FIDEICOMISO

PRO-PEDERNALES

CIRCULAR NO. 4

FID-2023-0002: Contratación para la Construcción del Campo Aéreo del Aeropuerto Internacional Cabo Rojo.

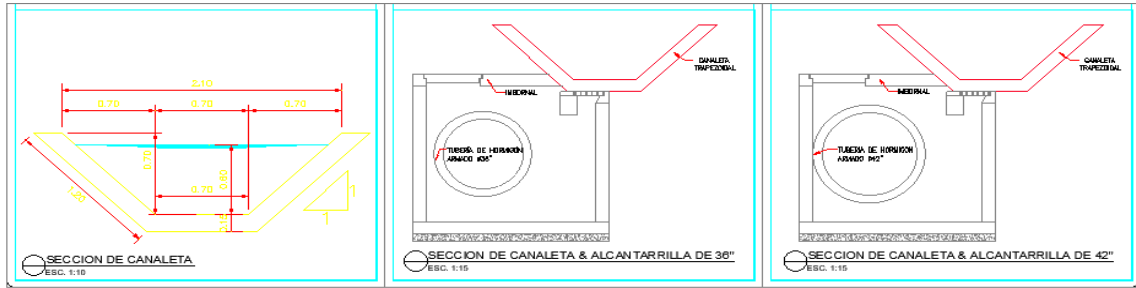
13. Con relación a la partida 6.01 Alcantarilla Tipo Cajón 3.00x3.00 (Hormigón Armado f’c 280 kg/cm2) - 3 unidades del documento FID-2023-0002-Listado-de-Partidas, favor aclarar si las cantidades dadas en las partidas siguientes, ¿consideran las 3 unidades de alcantarilla cajón?

6.011	Losa Inferior, cuantía 2.8qq/m3, incluye desperdicios	2,152.80	M3
6.012	Muros Cajón, cuantía 2 qq/m3, incluye desperdicios	2,808.00	M3
6.013	Losa Superior, cuantía 2.82qq/m3, incluye desperdicios	1,684.80	M3
6.014	Cabezales de entrada y salida, cuantía 2.08qq/m3, incluye desperdicios	180.18	M3

Si, correcto corresponden a las 3 unidades de cajón. Favor verificar el documento titulado “FID-2023-0002 – Listado de partidas (2)”, cargado el doce (12) del mes de enero del dos mil veinticuatro (2024) junto a la Enmienda No. 2 identificada como “FID-2023-0002 – Enmienda No. 2”. Ambos se encuentran publicados en los portales www.propedernales.do y www.dgapp.gob.do.

Asimismo, favor remitirse al documento “FID-2023-0002 – Anexos II”, cargado en la misma fecha, en el cual deberán tomar en cuenta los documentos enlistados como “CAJONES SIMPLE Y DOBLES ESTRUCTURALES Y GEOMETRIA”.

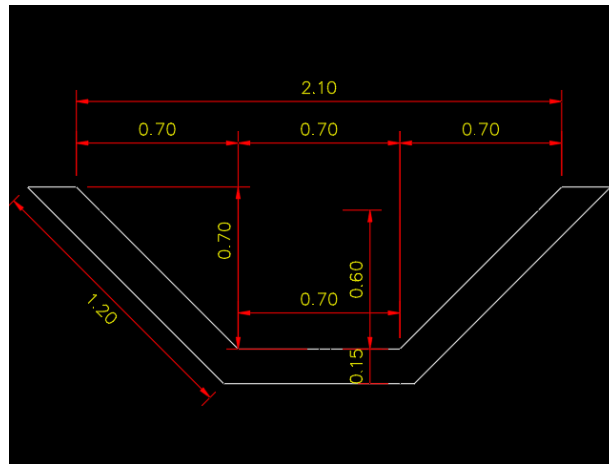
15. Favor indicar si esta canaleta que se muestra en el plano FID-2023-0002 - 101-116. DRENAJE -PLANTA, SECCIONES Y DETALLES, corresponde a las partidas 8.01 Cuneta de Hormigón de borde, Hormigón 180 kg/cm2 y 8.02 Cuneta de Hormigón de coronación, Hormigón 180 kg/cm2; en caso no ser así; favor enviar los detalles correspondientes a estas canaletas.

Correcto. Esta es la sección de 8.01 y 8.02 Cuneta de Hormigón de borde, Hormigón 180 kg/cm² y 8.02 Cuneta de Hormigón de coronación, Hormigón 180 kg/cm². Por favor verificar el documento “FID-2023-0002 – Anexos II”, cargado en fecha 12 de enero de 2024, en el cual deberán tomar en cuenta el documento enlistado como “DRENAJE -PLANTA, SECCIONES Y DETALLES”. Asimismo, favor tomar en cuenta el documento identificado como “FID-2023-0002 – Listado de partidas (2)”, cargado el 12 de enero de 2024 junto a la Enmienda No. 2 identificada “FID-2023-0002 – Enmienda No. 2”, ambos documentos se encuentran publicados en los portales www.propedernales.do y www.dgapp.gob.do.

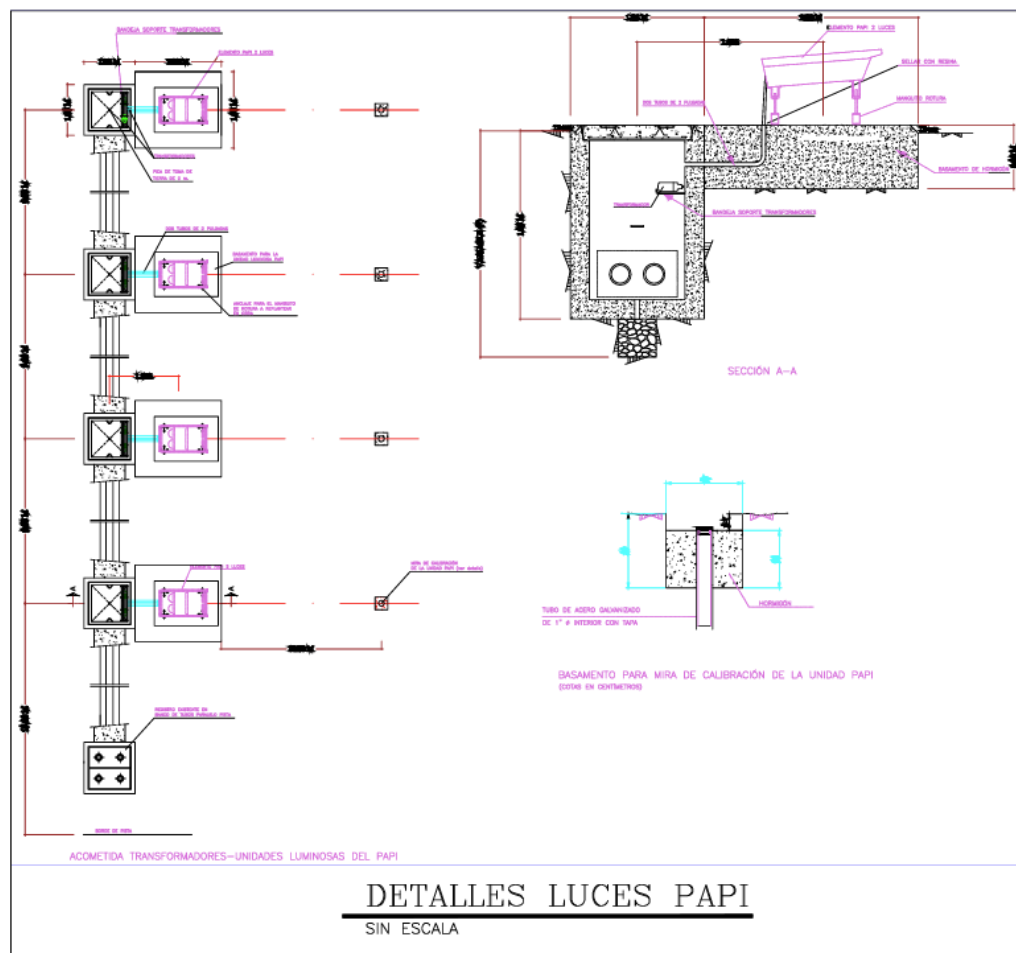
29. Previsión para colocación de sistema de luces PAPI. Facilitar detalles y confirmar la cantidad prevista.

Favor remitirse al documento titulado como “FID-2023-0002 – Listado de partidas (2)”, cargado en fecha 12 de enero de 2024 junto a la Enmienda No. 2 identificada como “FID-2023-0002 – Enmienda No. 2”, los cuales se encuentran publicados en los portales www.propedernales.do y www.dgapp.gob.do. De igual forma, en la imagen siguiente podrán observar más detalles:

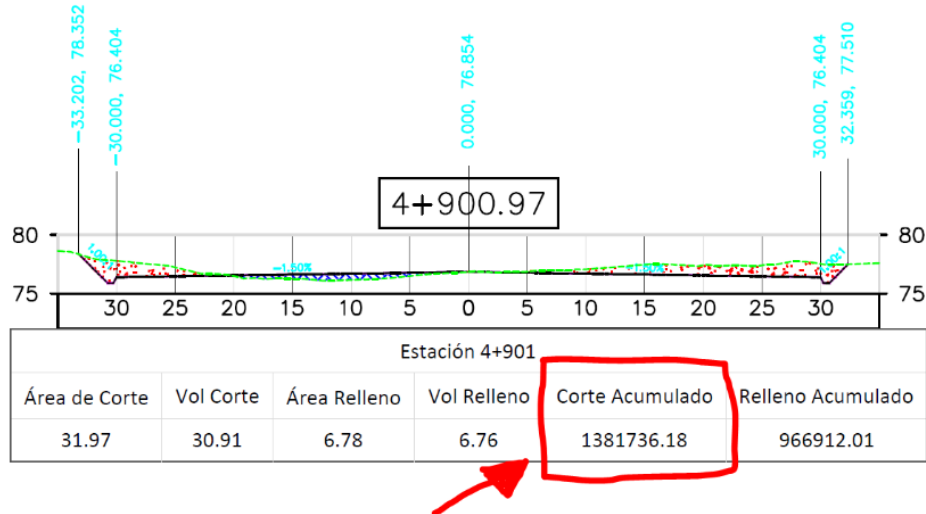
64. Luego de revisadas las mediciones del Listado de partidas y lo mostrado en los planos, han sido identificadas incongruencias en los valores mostrados, Por ejemplo, en el listado de partidas, la medición de la excavación se divide en:

2,03	Excavación		
2,031	Excavación en Roca con Equipos (Incl. carga de material para bote)	69.086,81	M3N
2,032	Excavación en Material no Clasificado (Incl. carga de material para bote)	898.128,52	M3N
2,033	Excavación en Material Inservible (Incl. carga de material para bote)	414.520,85	M3N

La imagen anterior arroja un total de 1,381,736.18 m3. Sin embargo, en los perfiles transversales, en concreto al último de ellos de la pista principal, dónde vienen las mediciones acumuladas, y se tiene lo siguiente:

Como se puede ver es exactamente la misma medición que la suma de las 3 partidas de desmonte, lo cual significa que la medición incluida en el Listado de partidas se refiere exclusivamente a la pista principal, sin incluir el TaxiWay-A, el TaxiWay-B, ni la plataforma de estacionamiento.
